場站督導改善對策及結果表

場站名稱:寶山淨水場

督導日期:110年7月29日 第 1 頁共 19 頁

改善照片表4改善結果

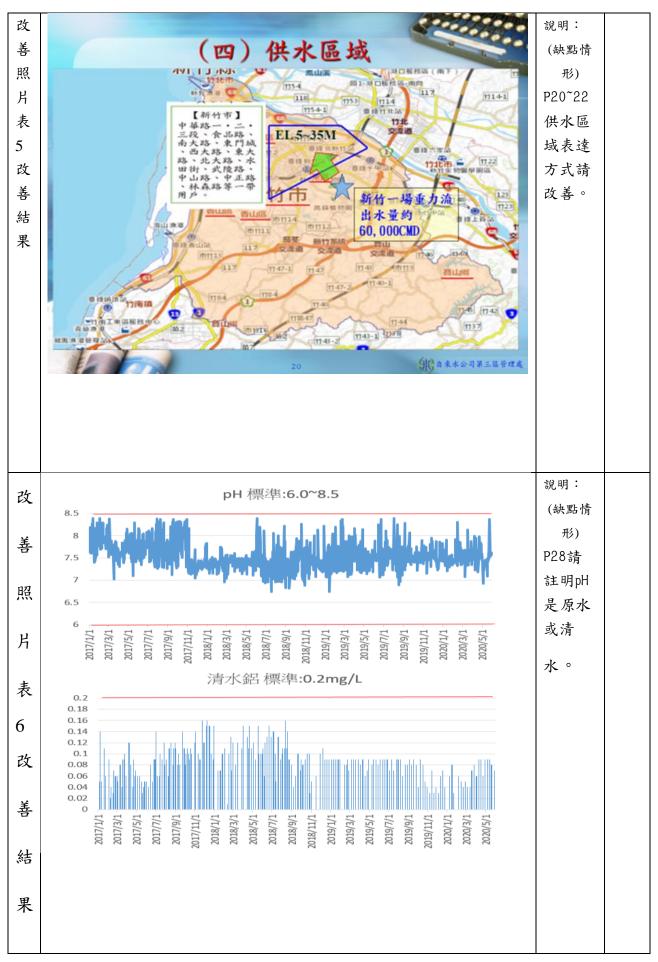
說(P6 場場管長最水說楚明點形7 送水徑度大量明點,1 二一源、、送請清
